設計図書等に対する質問回答(令和6年7月22日大型公告分)

工事名	明石市役所新庁舎建設工事
-----	--------------

表7.1 H形配筋

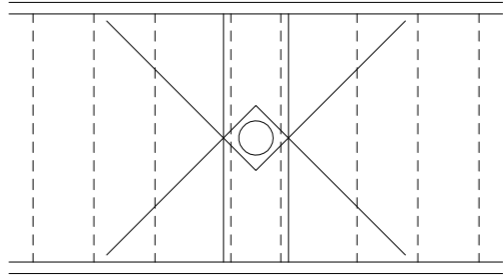
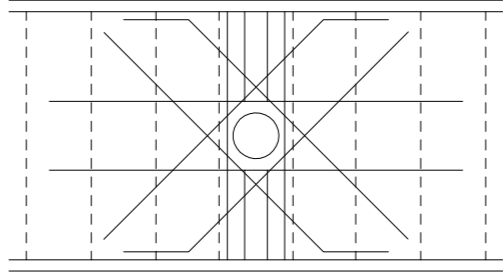
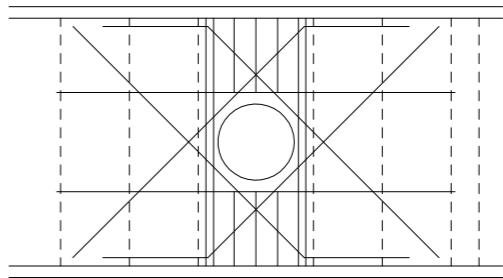
19.	免震工事において、けがき式変位計は 2 か所と考えて、宜しいでしょうか。御指示下さい。	B-33
回答	貴見のとおりです。	
20.	質疑回答-43 に梁貫通補強は【H 型配筋にて補強とする】とありますが、B-05 図には H7 までしか記載がありません。御指示下さい。	質疑回答-43 B-05 B-55～56
回答	H8～H18 については別紙 2 のとおりとしてください。

配筋種別	斜め筋	縦筋	横筋	上下縦筋	配筋図
H1	2-2-D13	なし	なし	なし	
H2		2-2-D13			
H3	4-2-D13	2-2-D13	2-2-D13	2-2-D13	
H4	4-2-D16				
H5	4-2-D16	4-2-D13	2-2-D13	3-2-D13	
H6	4-2-D19				
H7	4-2-D22				
H8	4-2-D25	4-2-D16	2-2-D16	3-2-D13	
H9	4-2-D29				
H18	12-2-D32	12-2-D29	2-2-D19	3-2-D13
